Sammenfattende redegørelse over indsigelser og bemærkninger afgivet til Trafikstyrelsen til Miljøkonsekvensrapporten for udvidelse af Fredericia Havn.

4. Bemærkninger til Miljøstyrelsens høringssvar

Figur 2-2: Kaj 23 projektet opdateret - én lang bropier.

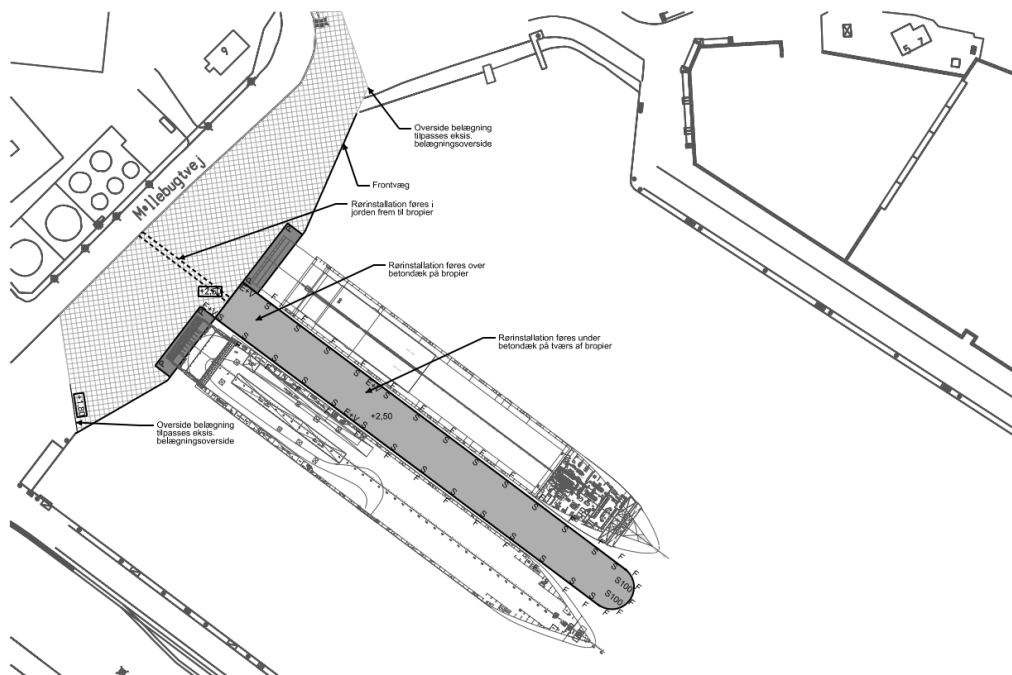
Bropieren ændres således at den udføres som en lang bropier med en længde på ca. 200 m. Dette medfører at der ikke længere er 2 stk fritstående duc d'alber. Det yderste punkt af bropien hhv. yderste duc d'albe er uændret. Ændring medfører at der i alt skal rammes 203 pæle mod 178 pæle fra forprojektet. Projektændringen er illustreret på Figur 2-2.

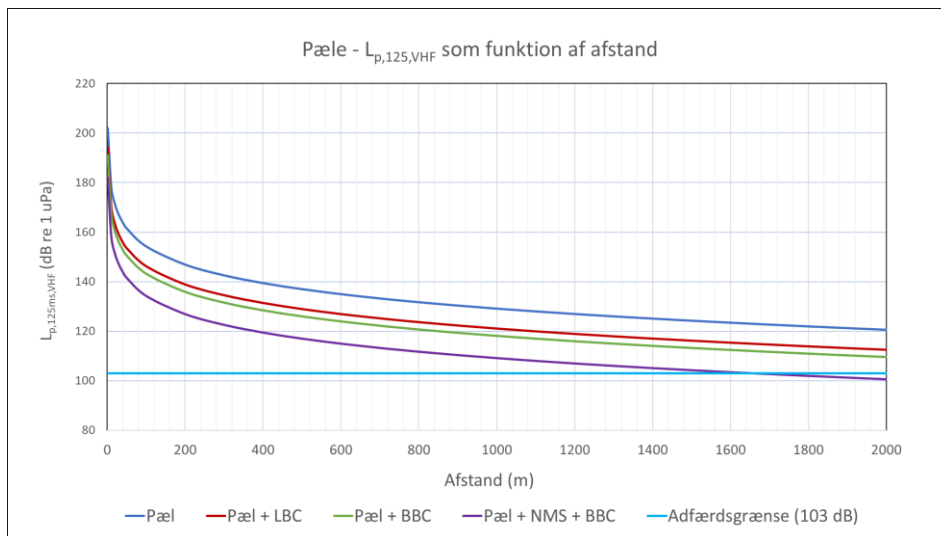
"Der vil blive foretaget målinger af undervandsstøjen under ramningsarbejdet og arbejdet standes, hvis der konstateres uacceptable støjniveauer, jf. afsnit 15.4.1."

Det er dog ikke uddybet hvilke støjniveauer, som kategoriseres som uacceptable.

I nedenstående figur ses den estimerede undervandsstøj for hhv. spuns- og pæleramning ved anvendelse af den vægtede støjgrænse for adfærdsændringer for marsvin på 103 dB re. 1 μ Pa VHF-weighted ("*Thresholds for behavioural responses to noise in marine mammals*", rapport nr. 225 DCE, 2021).

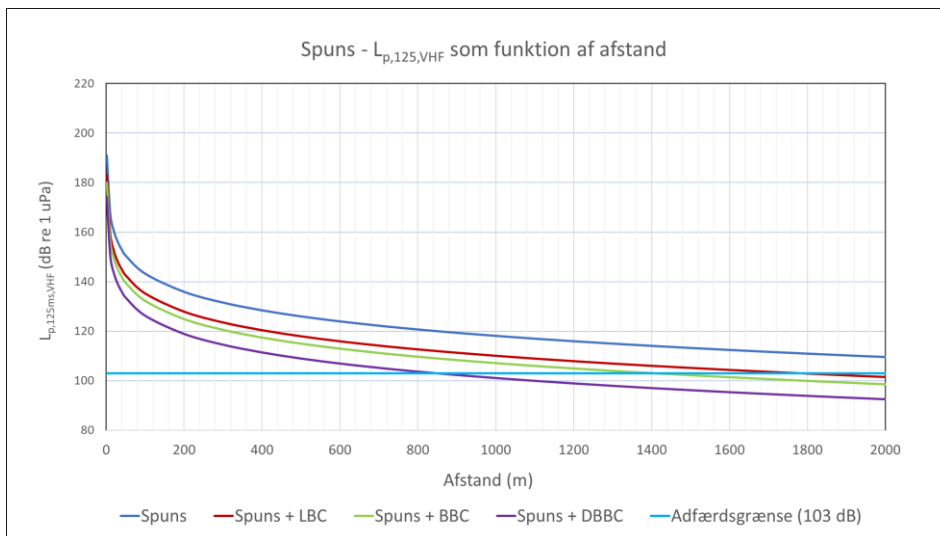
I forbindelse med nedramningen af pæle og spunsvægge fremgår det, at man anvender støjgrænsen 140 dB re 1 µPa_{2s} for adfærdændringer for marsvin. Miljøstyrelsen bemærker, at der er nyere litteratur tilgængeligt i forhold til støjgrænsen for adfærdændringer for marsvin, rapporten nr. 225 "ns for behavioural responses to noise in marine mammals" fra DCE fra 2021.

Det er i denne DCE rapport fundet at støjgrænsen for adfærdsændringer er 103 dB re. 1 μ Pa VHF-weighted for marsvin. Denne værdi er dog vægtet, hvorimod den anvendte grænse på 140 dB re 1 μ Pa_{2s} er uvægtet. Det skal sikres, at den anvendte værdi på 140 dB er tilsvarende værdien fra DCE rapporten, da dette er den nyeste viden vedrørende fastsættelse af grænseværdi for adfærdsændringer for marsvin i forbindelse med impulsstøj.

De anvendte værdier for støjdemping er baseret på Bellman et al., 2020. (Bellmann M. A., et al. (2020) *Underwater noise during the impulse pile-driving procedure: Influencing factors on pile-driving noise and technical possibilities to comply with noise mitigation values*). Den forventede demping for både NMS+BBC og NMS+DBBC er i størrelsesordenen 20 dB, se Figur 4.

Det ses af Figur 3 og Figur 5, at adfærdsgrænsen på 103 dB ligger i 1650 meters afstand for pæleramning ved anvendelse af Noise mitigation Screen + BBC eller Noise mitigation Screen og DBBC. Ved nedramning af spuns ligger adfærdsgrænsen i en afstand af 850 meter ved anvendelse af DBBC.

Figur 7 Område påvirket af lydniveauer over adfærdsgrænsen (103 dB) for marsvin under nedramning af hhv. spuns og pæle i Fredericia Havn.

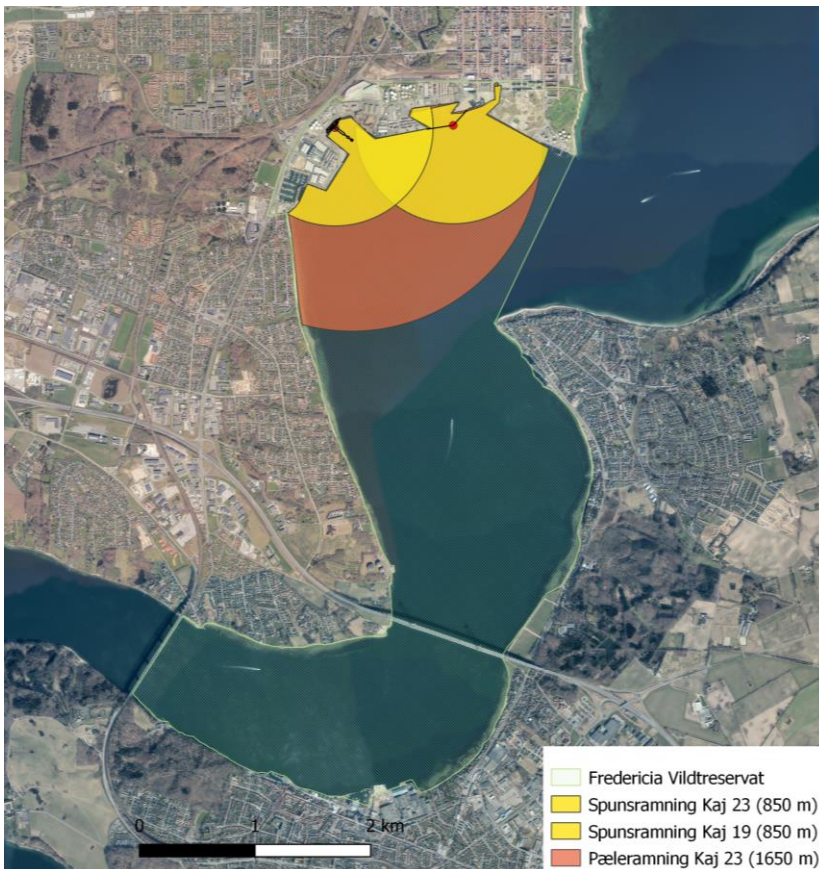
Støjpåvirkningen fra nedramningen er af en sådan varighed, at det er meget væsentligt, at denne reduceres mest muligt, for at minimere midlertidige tab af egnet habitat for marsvin, samt minimere afskæringen af Lillebælt.

På nedenstående figur er det område der er påvirket af støjniveauer over adfærdsgrænsen indtegnet på et kort over Lillebælt med Fredericia Naturreservat indtegnet.

I det ændrede projekt er rammearbejderne ved Kaj 19 halveret, da det kun er frontvæggen der rammes på åbent vand. Rammearbejdet ligger uden for den sårbare periode for marsvin (maj til september). Ramningen foregår på hverdage i dagtimerne. Der vil ikke ske ramning weekend og nat og i disse perioder vil marsvin kunne færdes i hele området

Støjpåvirkning fra nedramning af spuns og pæle vil være lokal og midlertidig. I perioden med nedramningsarbejdet vil marsvin stadig kunne passere i Lillebælt i et område ved Strib.

Med anvendelse af støjdæmpende afværgeforanstaltninger, DBBC under spunsramning og NMS+BBC eller DBBC under pæleramning samt soft start, vurderes det at, at påvirkningen af bestanden af marsvin fra undervandsstøj ikke vil være væsentlig hverken for den samlede Bælthavspopulation eller for de marsvin, der lokalt befinder sig i nærheden af anlægsområdet.

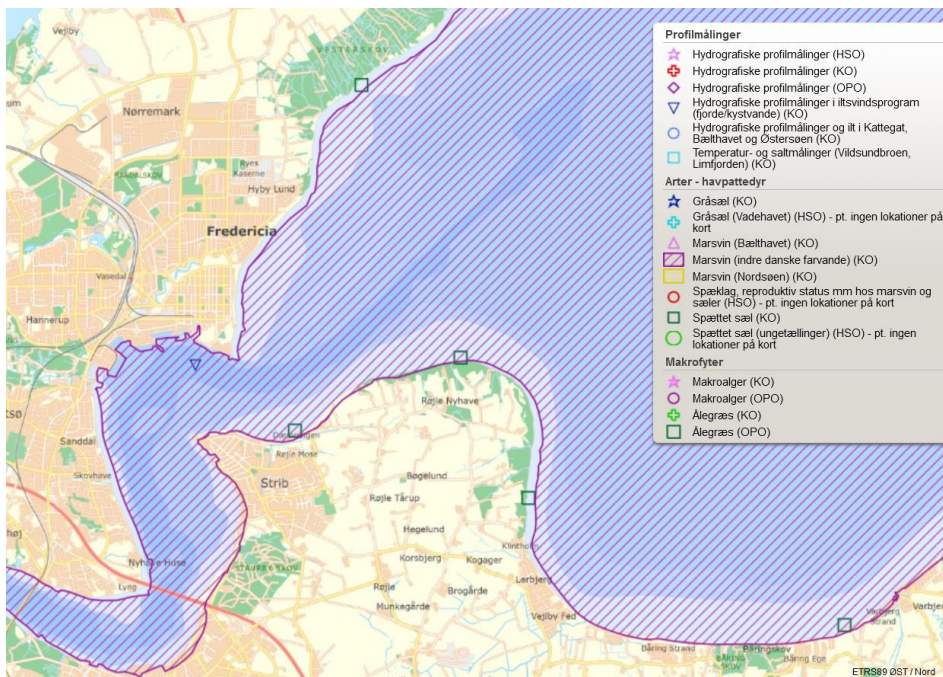
Endelig bemærker Miljøstyrelsen, at der savnes en redegørelse for og en vurdering af projektaktiviteternes mulige påvirkning af overvågningsstationer under det nationale overvågningsprogram for vandmiljø og natur (NOVANA), herunder for havstrategien. Miljøstyrelsen kan i den forbindelse oplyse, at der findes overvågningsstationer i nærheden af projektområdet.

På figuren nedenfor ses NOVANA-stationer i nærheden af Fredericia Havn. Der findes en ålegræsstation nord for projektområdet ved Vesterskov samt nord for Strib, ud for Kasmose Skov. Udfør Kastelshavn findes en station til overvågning af iltsvind. Der sker ikke sedimentspredning eller betydende ændringer i strømshastigheder ved de nævnte NOVANA-stationer og disse vil derfor ikke blive påvirket af projektet.

Der er så vidt vides ikke lytteposter i nærheden af projektområdet, da disse er placeret i Natura 2000 områder. (<https://novana.au.dk/arter/arter-2016/pattedyr/marsvin>). Hele populationen i de indre danske farvande én gang pr 6 år. Da projektets påvirkning på marsvin er midlertidig under anlægsfasen vurderes det at der ikke vil ske en påvirkning på bestandsniveau som vil kunne påvirke NOVANA-overvågningen.

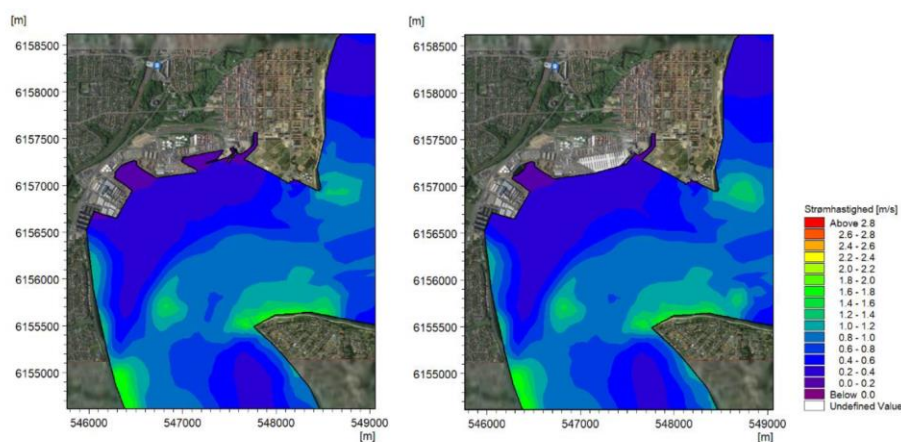
Det fremgår på side 280, at for at mindske sedimentspredningen vil der i forbindelse med uddybningen blive anvendt boblegardin som afværgetiltag.

Af rapporten fremgår dog ikke en vurdering af effekten af anvendelse af et boblegardinet generelt eller set i forhold til, at det planlægges anvendt tæt på relativt åbent og meget strømfyldt farvand, hvor strømforholdene potentielt kan påvirke boblegardinets effektivitet.

Det fremgår af rapporten, at der planlægges anvendt boblegardin ved uddybning og flytning af sediment ved kaj 19. Miljøstyrelsen peger på at boblegardin også kan anvendes ved uddybning ved kaj 23.

Boblegardiner kan reducere sedimentspredning med op til 90 % (50-90%, <https://www.frogenvironmental.co.uk/case-study/its-curtains-for-silt/>).

Strømhastighederne ved Kaj 19 og Kaj 23 ligger intervallet 0,2-0,4 m/s, ved anvendelse til støjdemping angives en maks. strømhastighed på 0,75 m/s som maks. for funktionsdygtighed, det vurderes at dette sandsynligvis overføres til sedimentkontrol, da funktionen er afhængig af at der kan opretholdes en sammenhængende boblevæg i vandsøjlen (https://www.bsh.de/EN/TOPICS/Offshore/Environmental_assessments/Under_water_sound/Module/Karussell/documents/Artikel_Gr_Blasenschleier.html).
